# 盐城国能大丰 H5#海上风电场工程

## 一般变动环境影响分析

盐城国丰海上风力发电有限公司

2022年9月

图 2.3-1 项目陆上架空线和塔基设计和竣工位置对比图

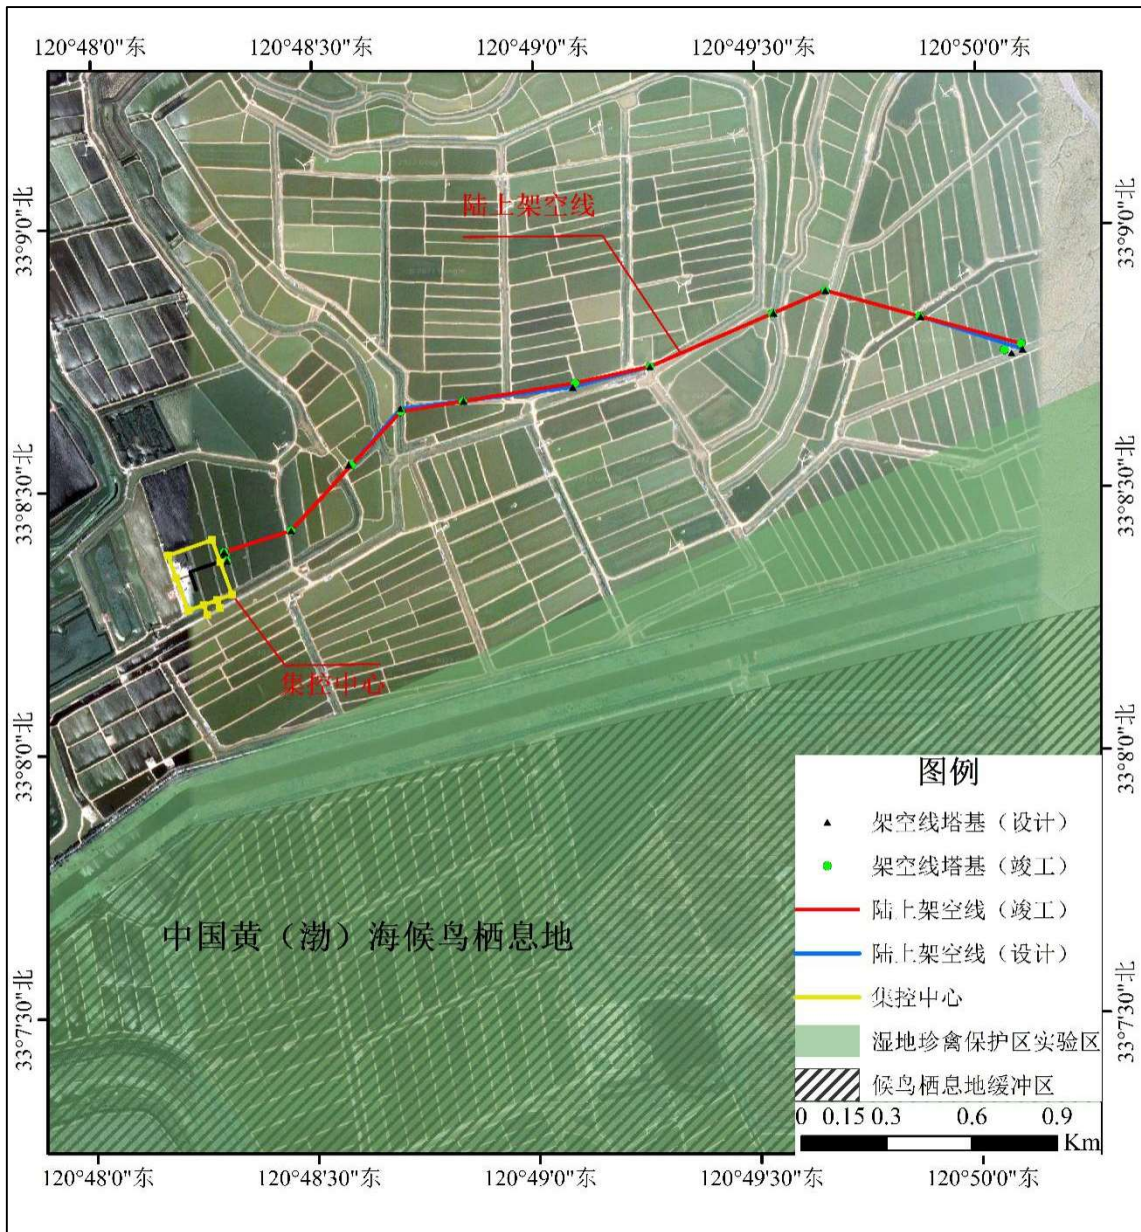
本项目架空线共设 13 基塔基，线路总体走向与环评报告一致，部分塔基位置为避让鱼塘排水口，进行了微调，塔基最大移动距离 25.75m，架空线路总长由环评报告的 3.0km，增加至 3.073km。项目陆上架空线和塔基设计和竣工位置对比见图 2.3-1。架空线塔基位置偏移见表 2.3-5。

表 2.3-5 架空线塔基位置偏移量表
